改善箇所説明図

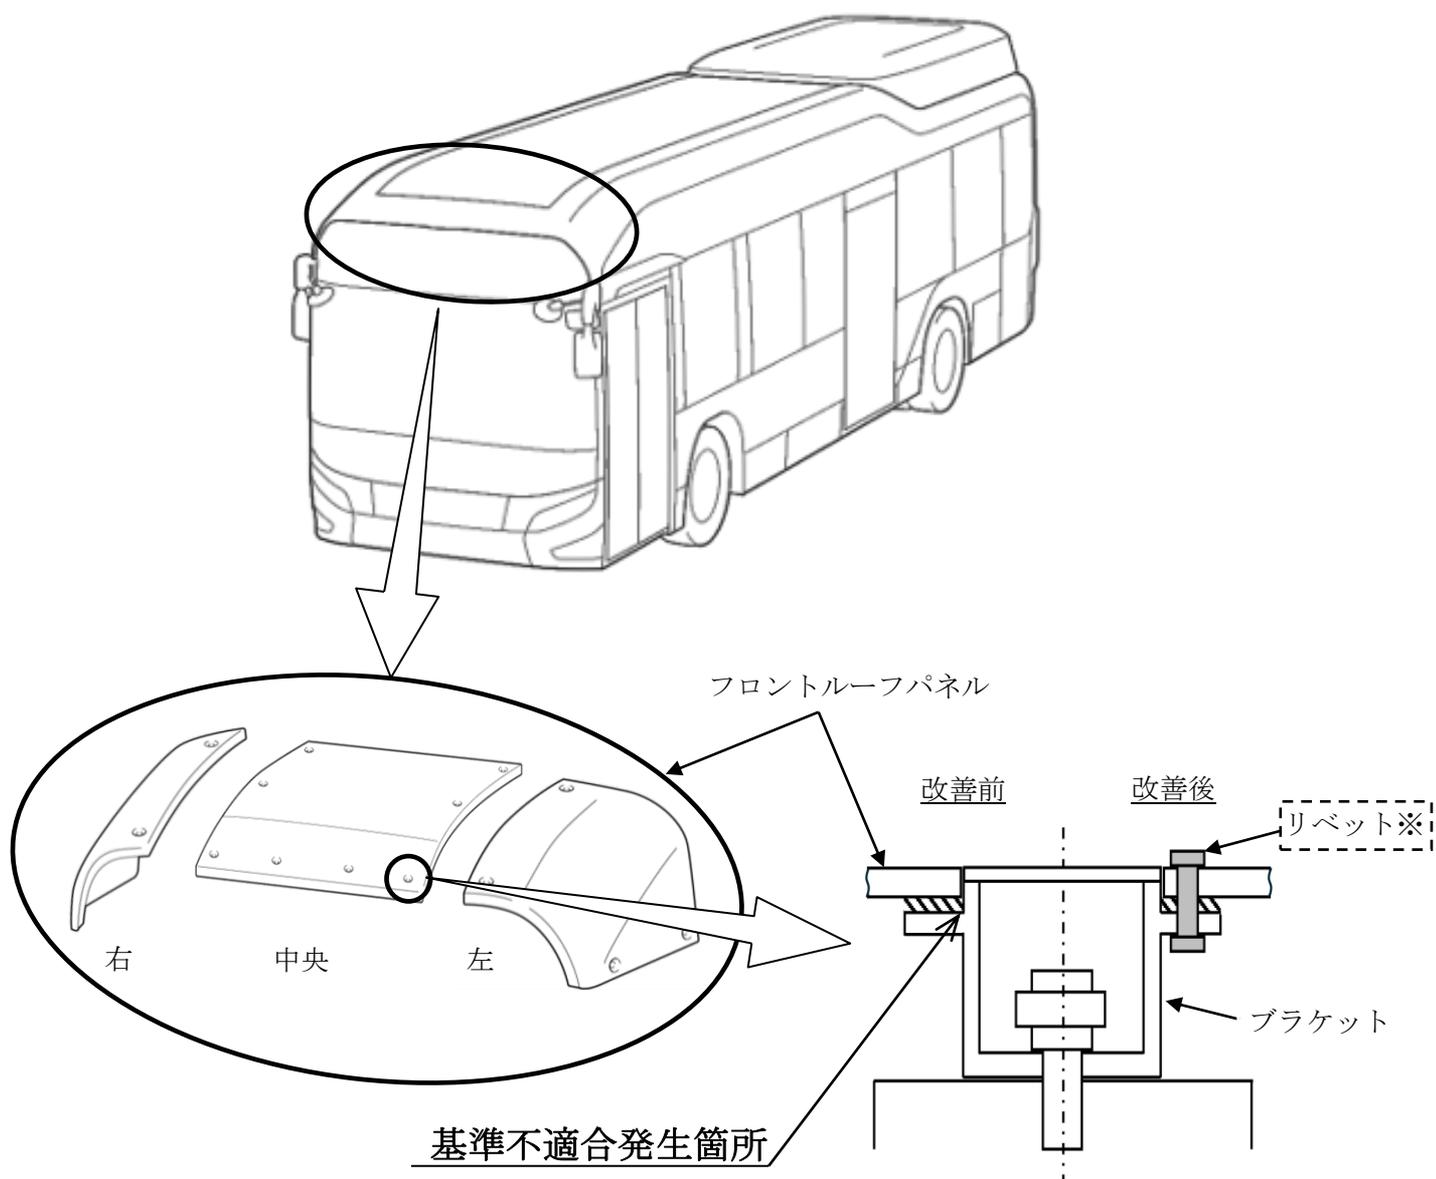
※リベットによる固定は右4箇所、中央8箇所、左4箇所

注：[]は追加する部品を示す。

フロントルーフパネルにおいて、ボデーに取付けるブラケットとの接着工程の指示が不適切なため、ブラケットへの接着剤の塗布範囲が不足しているものがある。そのため、接着部位に浸水し、経年で接着が剥がれ、そのままの状態で使用を続けると、最悪の場合、走行時の風圧等によりパネルが脱落して、他の交通の妨げとなるおそれがある。

全車両、フロントルーフパネルの全接着部にリベットによる固定を追加する。

識別：改善済車両にはシリアルナンバープレート中央下に黒色ペイントを塗布する。
